Réponse aux compléments demandés par l'Autorité environnementale de la DREAL Occitanie

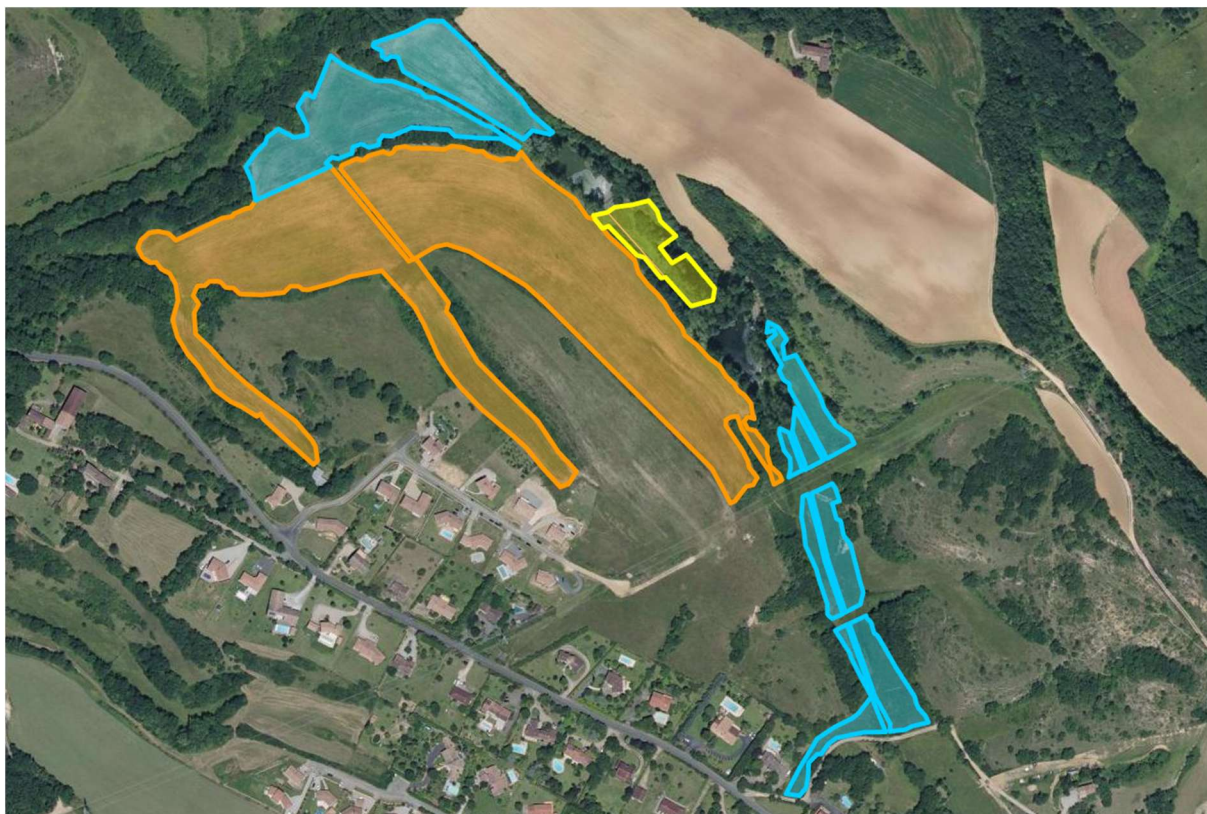
1. Nature et description du projet

Le zonage bleu localise la première zone de boisement (à réaliser sur l'hiver 2026) tandis que le zonage orange désigne la deuxième tranche de boisement à réaliser sur l'hiver 2027.

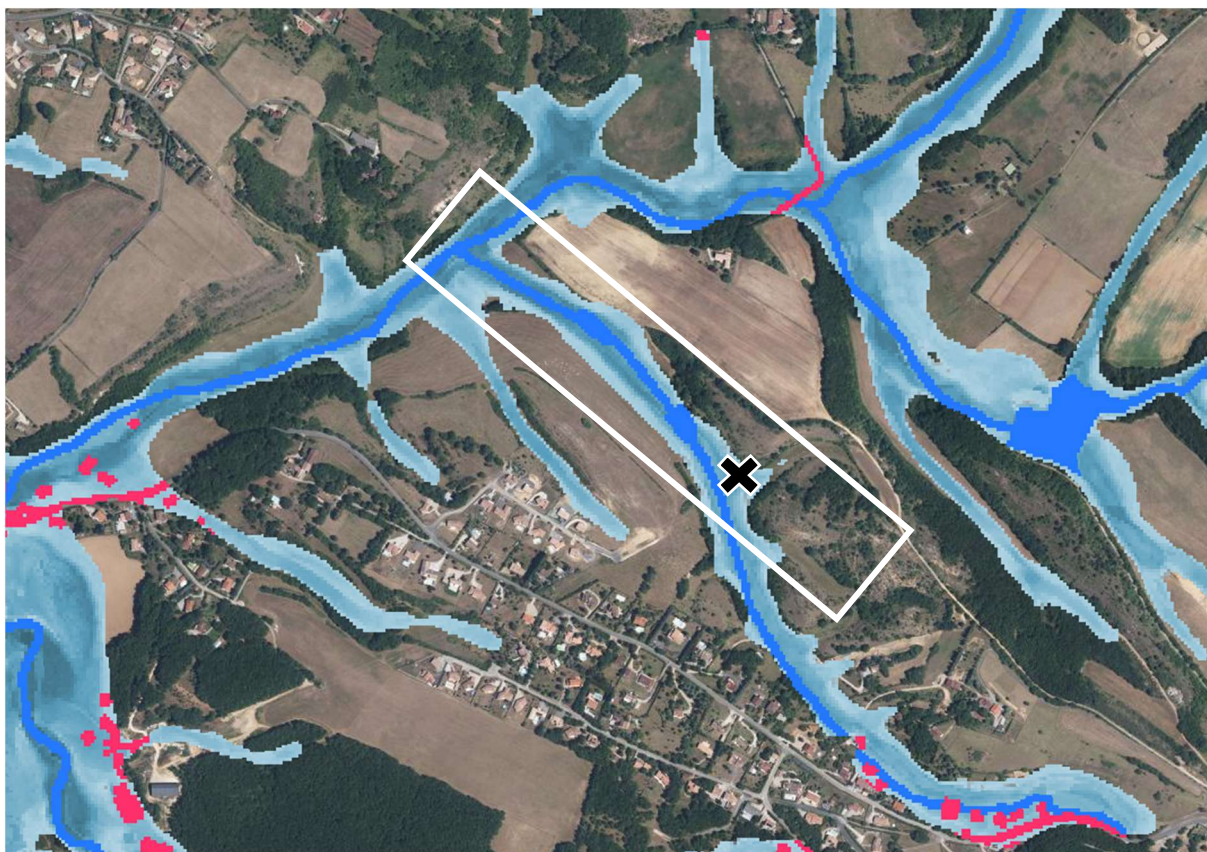
La zone correspondant à la photo 13 est en effet une zone plus humide du projet (correspondant à la zone matérialisée en jaune sur la photo aérienne ci-dessus) avec un sondage ayant fait apparaître de l'hydromorphie de type 3. Par conséquent, nous retirons cette zone du projet soit 0,32 ha en moins.

Par conséquent, le projet se divise en deux tranches :

- Tranche 1 (en bleu) d'une surface de 2,51 ha ;
- Tranche 2 (en orange) d'une surface de 5,45 ha.

3.2. PPRI de Lagarrigue

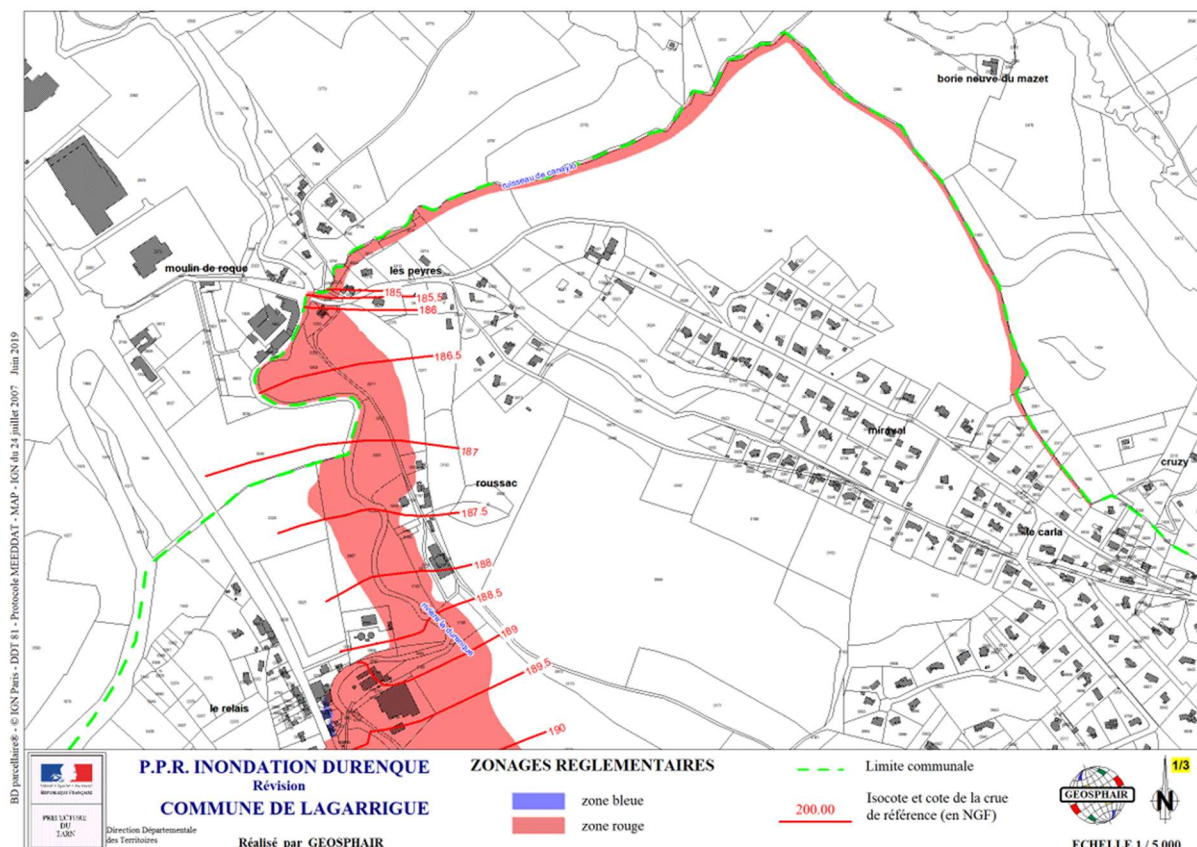
Une petite partie du projet est en effet située en zone rouge du PPRI de Lagarrigue. Le projet n'aura aucun effet négatif sur l'augmentation du risque d'inondation ; au contraire, la forêt a un rôle reconnu qui n'est plus à démontrer dans sa capacité à réguler les phénomènes d'inondation.

En outre, voici ce qui est préconisé dans le Plan de prévention des risques naturels prévisibles « Risque d'inondation sur le bassin de la Durenque »¹ (page 8): « *Les plantations d'arbres. Pour les plantations en alignement, les rangées d'arbres seront disposées dans le sens du courant et devront être espacées d'au moins 4 m. Les seuls dispositifs de protection autorisés sont les manchons ou gaines de protection individuels pour arbres et les tuteurs à l'exclusion des clôtures métalliques individuelles ou de tout autre dispositif transversal aux rangées. Ces manchons devront être enlevés avant la fin de la dixième année de végétation. En cas de pose d'un matériau de paillage individuel au pied des arbres, elle sera réalisée exclusivement avec des matériaux ou produits d'origine végétale et dégradables. Les plantations sont interdites à une distance de moins de 5 m du haut de la berge.* »

Le projet prévoit une densité de plantation de 1 250 plants/ha soit des espacements entre lignes d'arbres de 4 m (et un espacement sur les lignes entre chaque plant de 2 m) ; ce qui suit la recommandation du PPRI. Enfin, il est bien prévu de faire les lignes de plantation dans le sens du courant. Les protections individuelles seront bien des manchons (gaines individuelles CLIMATIC), que le propriétaire se chargera d'enlever avant la dixième année.
